Bordeaux,  
Le 8 avril 2024

*Objet : Réponse à l'avis de la communauté de communes MACS sur le permis de construire pour la création d'une centrale photovoltaïque sur la commune de Magescq.*

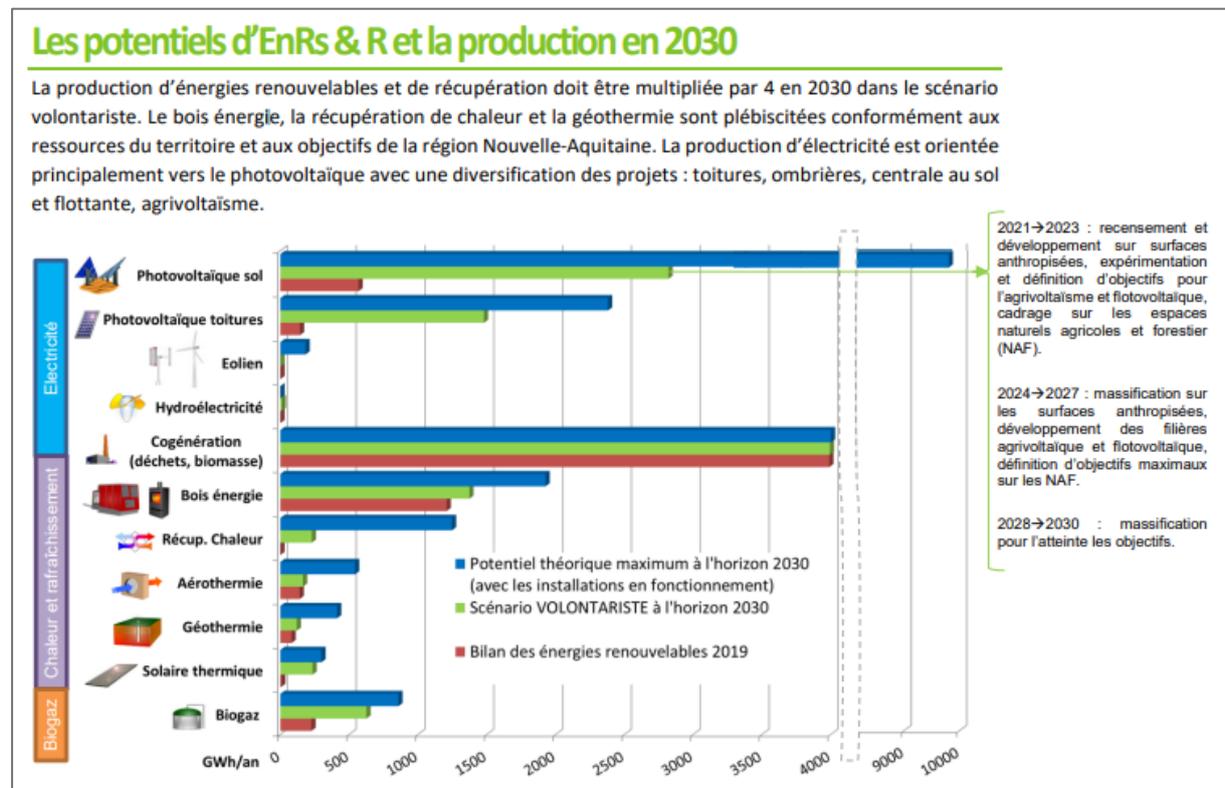
- *Le projet photovoltaïque ne s'inscrit pas dans la doctrine que la Communauté de communes MACS s'est fixé en matière de développement des énergies renouvelables. Les espaces Naturels Agricoles et Forestiers ne font pas partie des priorités sur lesquelles la production d'énergies renouvelable est fléchée.*

Nous prenons note de vos remarques et sommes tout à fait en accord avec le fait de privilégier des sites dégradés pour le développement de projet photovoltaïque au sol.

C'est pourquoi un travail d'analyse du territoire a été effectué afin d'identifier des sites potentiels équivalent avec un caractère anthropique /dégradé. Les sites résultant de ce travail de prospection ont été étudiés. Pour chacun de ces projets potentiels, il a été mis en évidence que la typologie et la situation géographique ne correspondent pas aux critères de développement d'un parc solaire au sol. Ici, ce sont principalement les critères de taille des sites et/ou d'une activité encore présente qui n'étaient pas propices au développement d'un projet équivalent au projet Le Brusle.

Cette analyse des solutions alternatives à l'échelle de la Communauté de Communes Maremne Adour Côte-Sud n'a donc pas permis d'identifier de sites « artificialisés », de zone à urbaniser, de parking ou de toitures qui auraient pu accueillir un projet ambitieux tel que celui envisagé sur le territoire de Magescq.

Vous pouvez retrouver cette analyse complète avec cartographies en pages 243 à 246 de l'étude d'impact sur l'environnement du projet.
